大間原子力発電所審査資料	
資料番号	OM1-CA157-R02
提出年月日	2022年3月3日

大間原子力発電所
敷地の地質・地質構造
(コメント回答 その14)

指摘事項

本資料では、第986回審査会合(2021年6月25日)の指摘事項について、下表のとおり回答する。

(1)分布(7/7): 敷地周辺陸域の屈折法地震探査結果

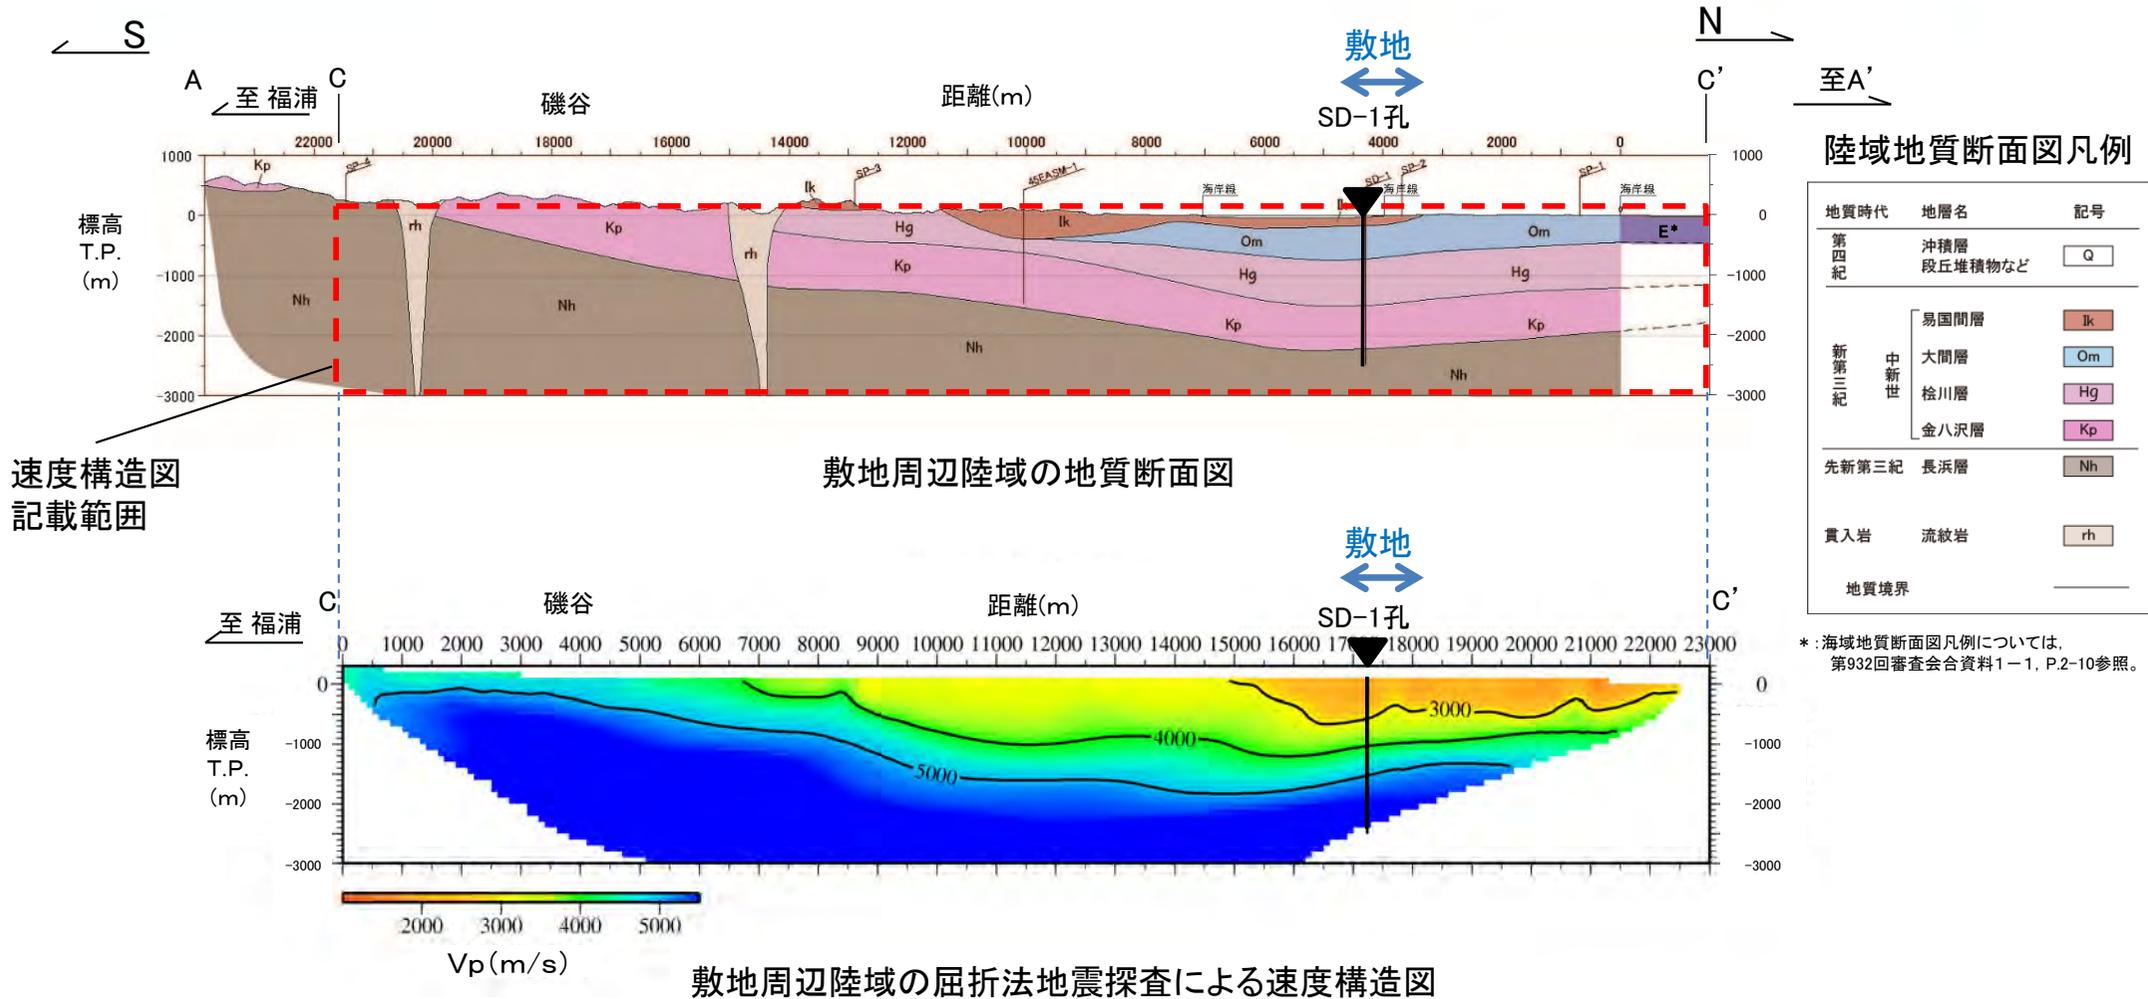
No.	項目	指摘時期	コメント内容	掲載箇所	
				本編資料	補足説明資料
S2-144	後期更新世に生じた変状	第986回審査会合 2021年6月25日	適合性評価の検討対象として選定している12枚のシームの地下深部への連続性の説明に用いている敷地周辺の地質断面図に関して、シームが地層に平行に分布する易国間層の分布状況を検討するうえで、一つの根拠としている屈折法地震探査に基づき作成した速度構造断面図も提示すること。	3-20, 3-21	—
S2-145	後期更新世に生じた変状	第986回審査会合 2021年6月25日	シームS-11について、深部のシームと地表付近のシームとを分けて基準適合性を判断するのではなく、シームS-11を一体として、規則の解釈別記1に照らして将来活動する可能性のある断層等に該当するか否かを評価し説明すること。また、両者を分けて評価するのであれば、地表付近のシームと深部のシームについて、名称、表現等を再考すること。	1-41, 3-79, 3-267, 4-2	—
S2-146	後期更新世に生じた変状	第986回審査会合 2021年6月25日	重要な安全機能を有する施設である原子炉建屋、軽油タンク、第一フィルタベント及び燃料補助建屋の4つの施設の側面のシームS-11と風化部との位置関係を明確にするために、根拠となる掘削面スケッチ、ボーリングコア等の基礎的な資料を提示の上、断面図を複数追加する等により示すこと。また、その際にシームS-11層準(FT5-3)中のシームの有無を整理して示すこと。	3-83, 3-220~3-225, 3-228~3-237	12-1~12-26
S2-147	後期更新世に生じた変状	第986回審査会合 2021年6月25日	重要な安全機能を有する施設の側面のシームS-11の活動性に係る評価を行うにあたり、周囲の岩盤の風化の程度の違いを明確化するために、数値データを基にした科学的な根拠により、以下の岩盤性状について、トレンチ、法面、ボーリングコア等の観察結果を用いて説明すること。	3-226, 3-227, 3-238~3-264	13-1~13-31

- 屈折法地震探査による速度構造は、佐井村福浦～磯谷付近では緩やかに北に傾斜し、敷地及び敷地近傍ではおおむね水平成層構造となる。これは地質断面図で示される地質構造と調和的であり、易国間層及び大間層はおおむね整合的な分布を示す。
- したがって、地層に平行に分布する検討対象シームは、敷地では南傾斜、敷地の南方では北傾斜となり盆状に分布するため、地下深部には連続しないことが、速度構造からも確認される。
